## PROJET DE PARC ÉOLIEN DU CHEMIN VERT

# Mémoire en réponse à l'Avis de la Mission Régionale d'Autorité environnementale Hauts-de-France

*n°MRAe 2020-4369 du 5 mai 2020*

# REPONSES DU MAITRE D'OUVRAGE SUR L'AVIS ET SES RECOMMANDATIONS

Figure 1 : Courbe d'accumulation réalisée sur la période de transit automnal

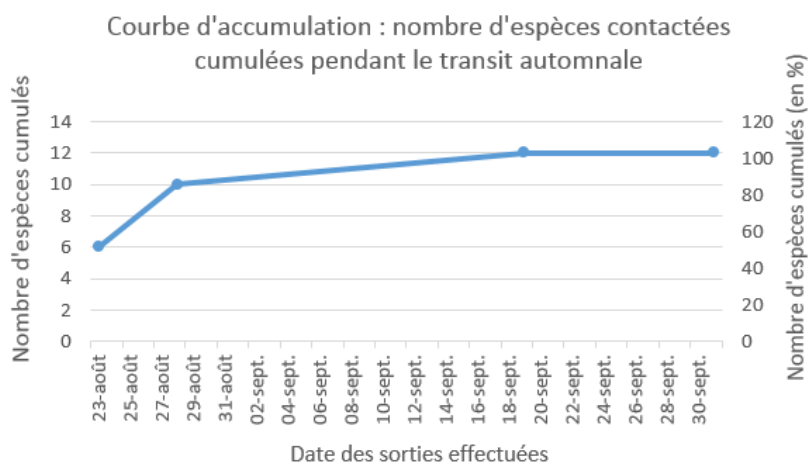
- de porter la pression d'inventaire au sol à 5 ou 6 sorties pour la période de migration/transit automnal, conformément aux préconisations du guide Eurobats ;
- que l'étude soit complétée par des inventaires permettant de caractériser l'activité des chauves-souris aux altitudes à risque en période printanière ;
- sur la base de ces observations, de réévaluer les enjeux le cas échéant.

Comme indiqué dans l'expertise chiroptérologique, le protocole ayant été mis en place est conforme aux recommandations nationales de la SFEPM (version février 2016), à savoir la réalisation de 12 soirées d'inventaires réparties sur le cycle d'activité des chauves-souris. Afin de justifier de cette pression d'inventaire, une courbe d'accumulation est présentée ci-après (figure 1). Elle a été réalisée à partir du tableau de l'expertise écologique détaillant l'activité chiroptérologique sur la période automnale lors des différentes sorties sur site (figure 2 ci-dessous).

Cette courbe d'accumulation montre qu'à la suite des 3 premières sorties réalisées sur cette période, 100% des espèces présentes sur le site d'implantation, toutes périodes confondues, avaient pu être aperçues, et que la 4<sup>ème</sup> sortie n'a permis de découvrir aucune nouvelle espèce. Une sortie supplémentaire sur cette période n'est donc pas nécessaire.
